FICHA DE ANÁLISIS DE PREFACTIBILIDAD DE OBRA PÚBLICA

FECHA DE LA INSPECCIÓN: 13 de mayo de 2024
 Nro. TRÁMITE SITRA: GADDMQ-AZEA-DZAF-IJZA-5G-2024-0249-E

2.1 Tipo de Requerimiento:	Espacio Público <input type="checkbox"/>	Vialidad <input type="checkbox"/>	Infraestructura <input checked="" type="checkbox"/>
2.2 Nombre del requerimiento:	ADOQUINADO DEL PASAJE Oe9C, BARRIO 10 DE JUNIO, PARROQUIA SANTA BÁRBARA DE CHILLOGALLO		
Desde:	Calle S24A Zacarias		
Hasta:	Calle Oe9C		
2.3 ID Via:	LOCAL

8. FOTOGRAFÍAS

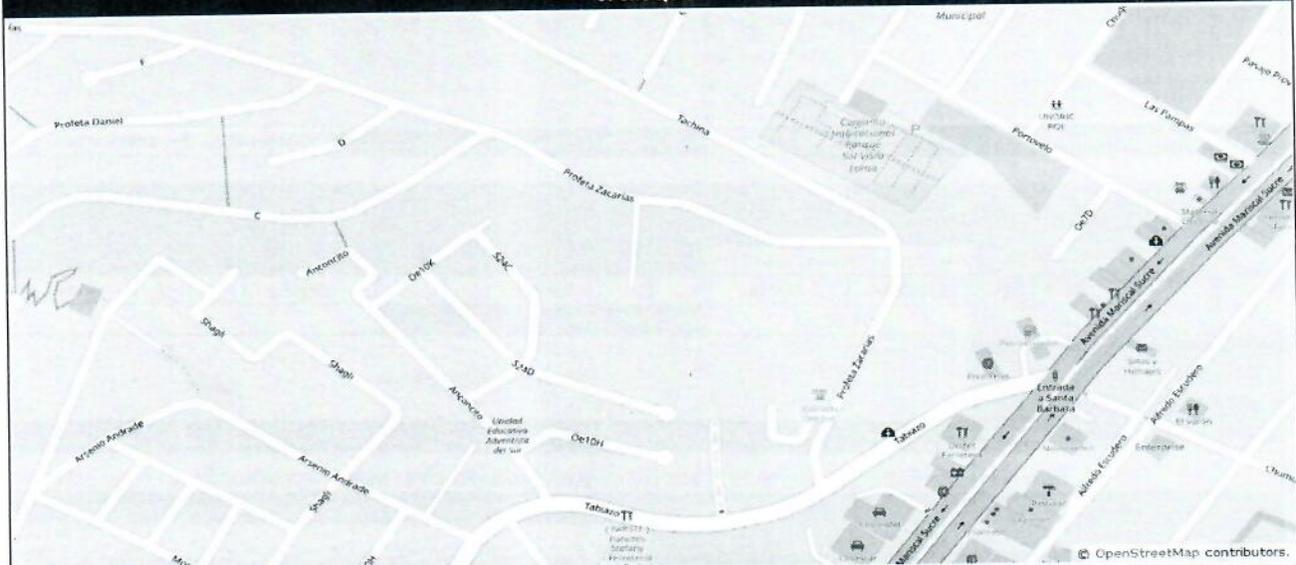
El comité técnico emite criterio no factible, al ser producto de una Subdivisión con Informe No. 10892-P de fecha 27-10-95, procederán a ejecución de obras el propietario y/o el profesional responsable, sin embargo la comisión revisará su procedencia y emitirá criterio respectivo.
